SJEKKLISTE FOR TILFLUKTSROM TYPE 1966

Oslo KF - Sandakerveien 61

Ordre	
Ordrenummer:	116388
Kontaktperson:	Atle Von Der Fehr

Spørsmål: Skilting

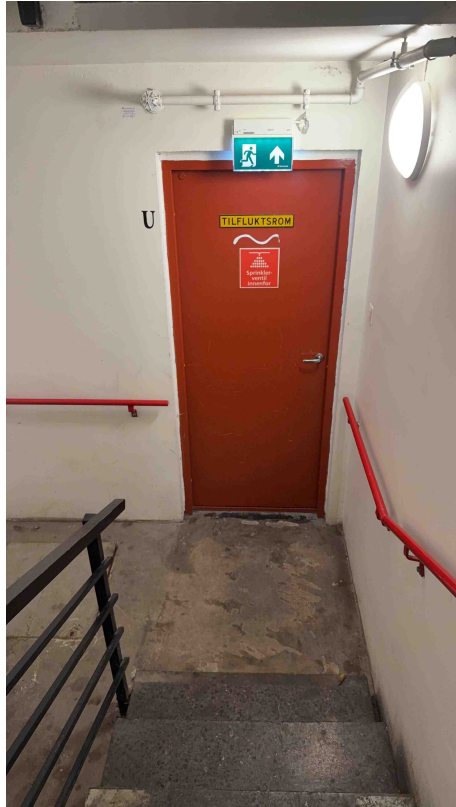
Inngang/sluse		1		<Kommentar>
Skilting		2		Retningsskilt i trappeløp mangler. Døren inn til sluse er merket nødutgang. Skal skiltes "Tilfluktsrom"
Dør/port/lukkere		3		Dører mangler jording.
Pakninger		1		Pakning mangler på dør 1. Pakning overmalt på dør to - må byttes
Terskler/verktøy				
Dusj og avløp		2		Dusj og avløp ok, men dusjen mangler dusjhode. Bør monteres - eller finnes tilgjengelig i umiddelbar nærhet

Beskrivelse: Skilt fjernet fra trappeneddløp, Filnavn: img_0001.jpg

Spørsmål: Inntak ute, rist

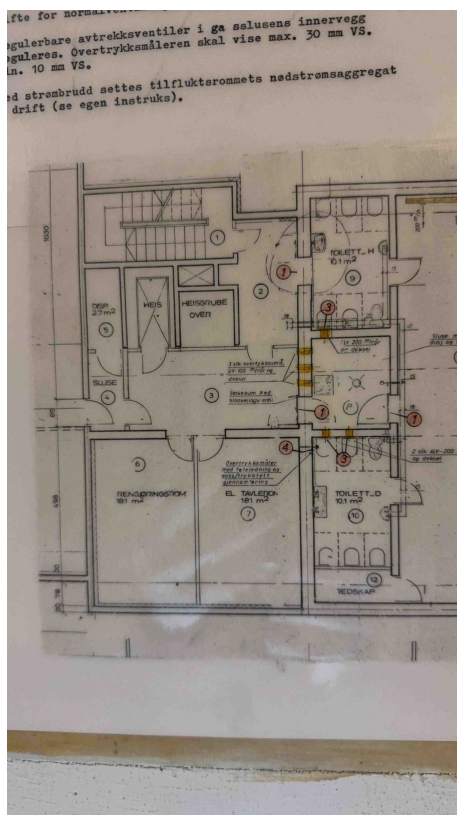
Luftinntak		<Kommentar>
Inntak høyde 3 m		1
Inntak ute, rist		1
Rustbeskyttet

Spørsmål: Driftsinstruks

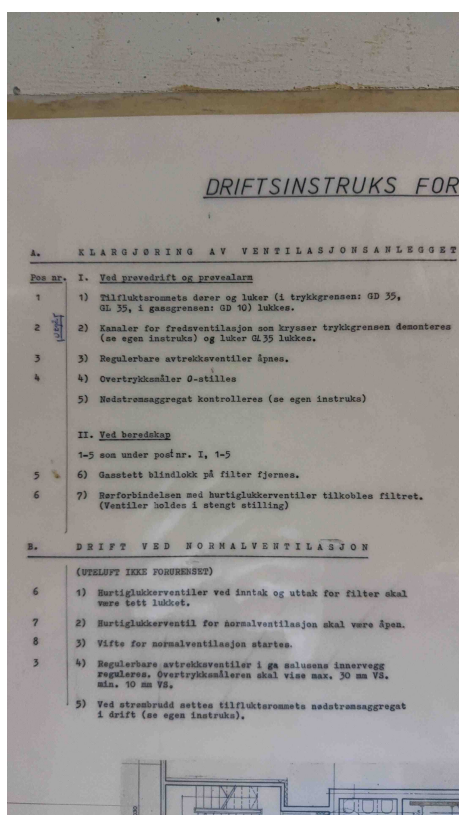
Instrukser		<Kommentar>
Driftsinstruks	5	Eldre og mangelfull versjon. Må oppdateres i henhold til forskriftene
Klargjøringsinstruks		Skal integreres i ny driftsinstruks
Instruks for bruk av til-fluktsrom		Sivilforsvarets instruks mangler
Merking iht. instruks		All merking mangler

Spørsmål: Inngang/sluse

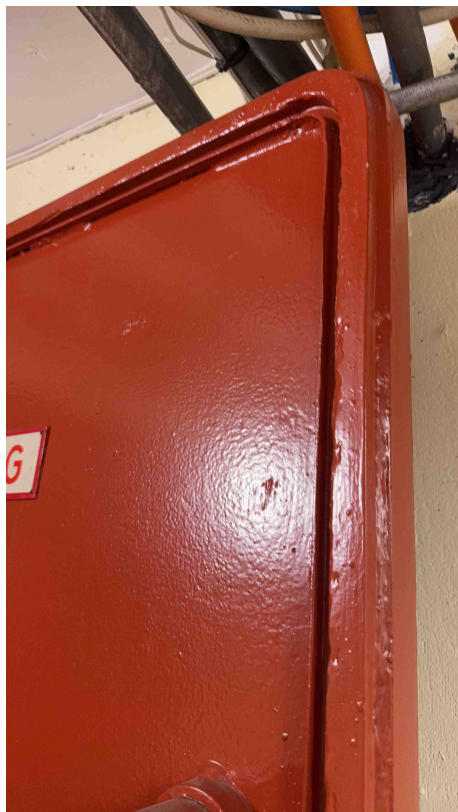
Beskrivelse: Inngang sluse skal merkes «Tilfluktsrom», Filnavn: img_0001.jpg

Spørsmål: Nødutganger

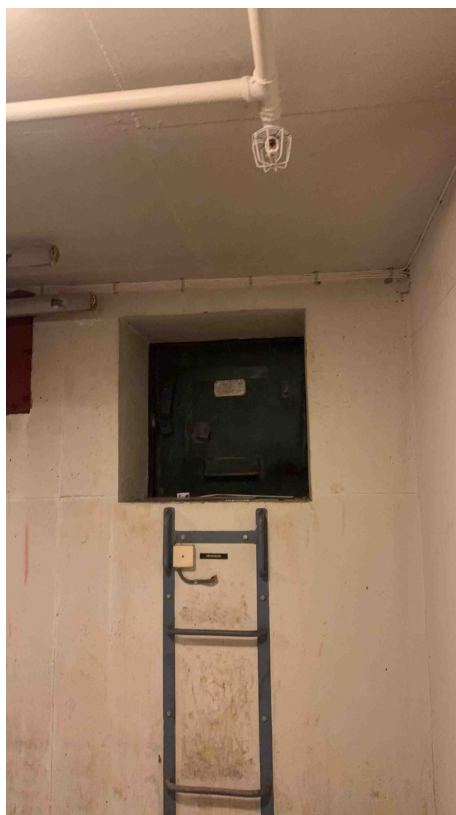
Nødutganger		6	<Kommentar>
Dør/luke/lukkere			Nødutgangsluke ikke mulig å åpne fullt, men registrert at den trenger renovering. Se bilder av innvendig nødutgang. Begge dører trenger jording
Pakninger			Alle må byttes
Merking på begge sider		1	Skilt "Nødutgang" mangler på begge sider - på begge nødutganger
Trinn		1	
Rist over sjakt

Beskrivelse: Nødutgang innvendig, Filnavn: img_0001.jpg

Spørsmål: Merking på begge sider

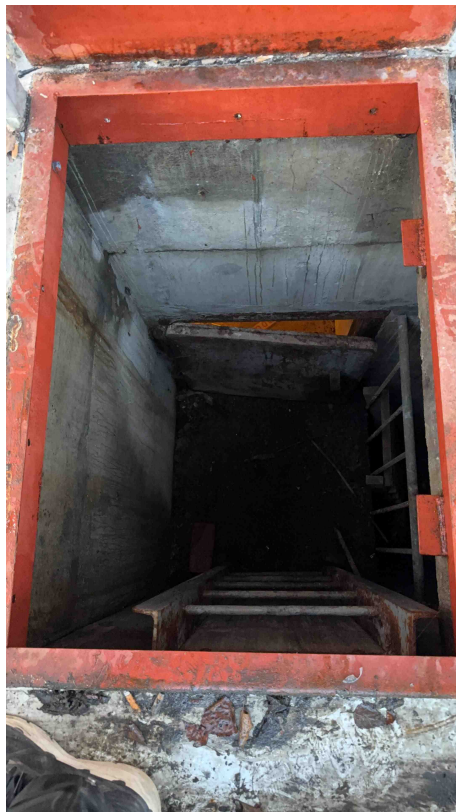
Beskrivelse: Ingen merking på innsiden, Filnavn: img_0001.jpg

Spørsmål: Nødutganger

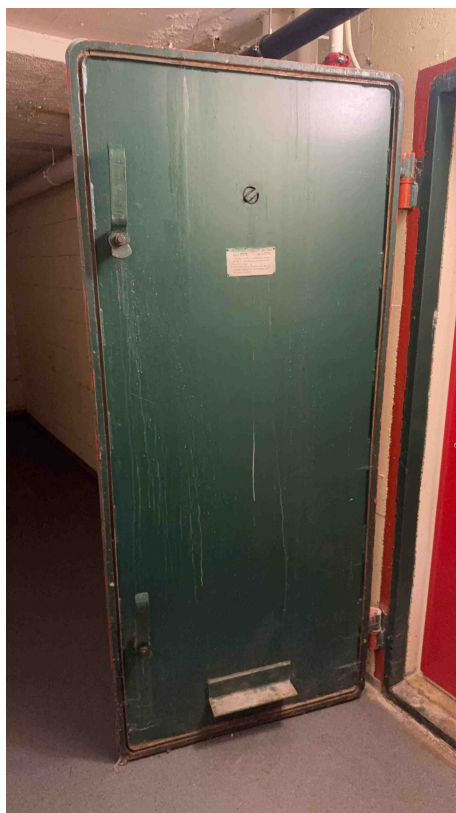
Beskrivelse: Innvendig nødutgang, Filnavn: img_0001.jpg

Spørsmål: Nødsamband opplegg og skilting

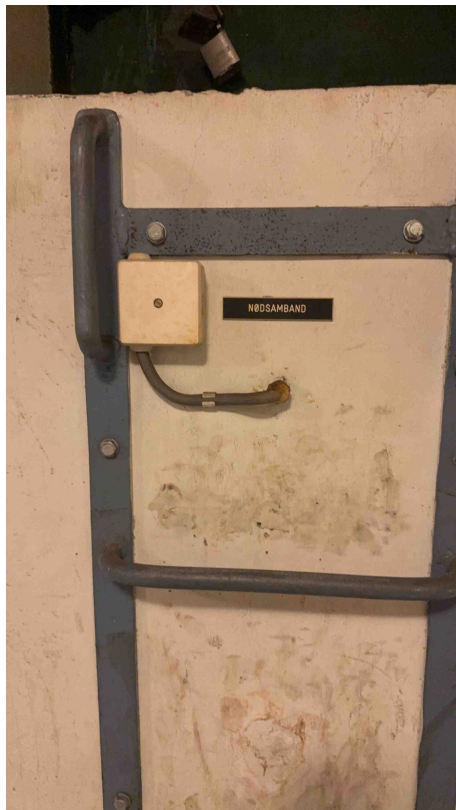
Elektrisk anlegg			<Kommentar>
Trykk- og gassikker gjennomføring			
Reserve gjennomføringer			
Ekspansjonssløyfer		1	
Sjokkdempere			
Ledende materialer jordes for hver 25 meter			
Nødsamband opplegg og skilting		1	Nødsamband ok, men skilting ikke godkjent
Høyde stikk 0,9-22m

Beskrivelse: Nødsamband ok, men skilting må oppdateres, Filnavn: img_0001.jpg
